Formular de evaluare a condițiilor de accesibilitate a clădirilor publice

Data: 27-05-2025

Categorii	Indicatori	Date colectate
Localitate, raion:	Surii noi (Drochia)	
Adresa, strada, nr.:	-	
Instituția:	BESV-14/44 scoala	
Tipul instituției:	Instituție educațională	
Latitudinea:	48.066413 ,	
Longitudinea:	27.801545

Fig. V.32.b Rampă de acces paralelă cu intrare în clădire

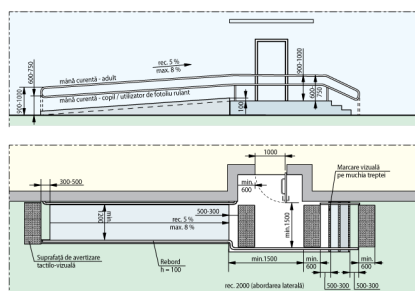
Intrarea în clădire este la nivelul solului:	Nu
Dacă este folosită o intrare alternativă, există indicatoare care arată direcția către aceasta:	Nu
La intrare sunt trepte:	Da, 7 trepte , Înălțime totală a treptelor/scărilor (cm)140 cm
La intrarea în clădire este instalată o platformă de ridicare (verticală sau înclinată):	Nu
Ușa se deschide în interior sau exterior:	Exterior
Dimensiunile pragului/spațiului din fața ușii de intrare în clădire:	105 cm x 195 cm
Înălțimea pragului ușii (de la nivelul solului până la nivelul superior al pragului):	140 cm ! Pentru h - până în 20 cm - se aplica regula de 1:10 ! La fiecare 9 m de cm x 140 cm
Dacă există trepte, sunt semnalate treptele cu elemente contrastante și/sau tactile:	Nu Standard: prima și ultima treaptă trebuie semnalate în culori contrastante
Există rampă de acces:	Nu
Nu există rampă, dar sunt șine metalice:	Nu

Fig. V.24. – Exemplu de conformare a suprafețelor vitrate în cadrul foii de ușă și realizarea contrastului vizual, atunci când ușa și suprafețele adiacente sunt vitrate

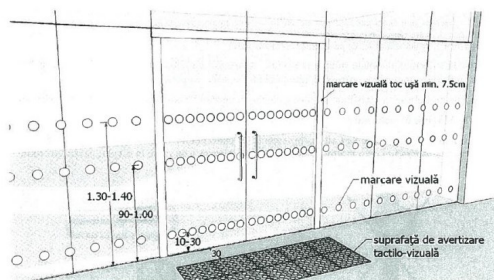
Categorii	Indicatori	Date colectate
	Pentru persoanele cu dizabilități este rezervată o intrare separată:	Nu
	Prag ușă de intrare:	Un prag cu înălțimea: 7 cm Standard: pragul trebuie să fie de maxim 2 cm
	Ușile de la intrare și din interiorul clădirii sunt dotate/marcate corespunzător cu semne contrastante:	Nu Standard: este o diferență de culoare contrastantă (culori închise / culori deschise) între perete și podea

Fig. V.42.a Amenajarea unei cabine WC adaptate - tip A

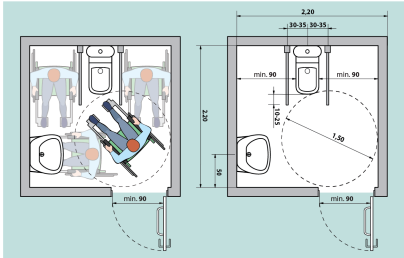
Grup sanitar în exterior:	Da
Grup sanitar în interior:	Nu
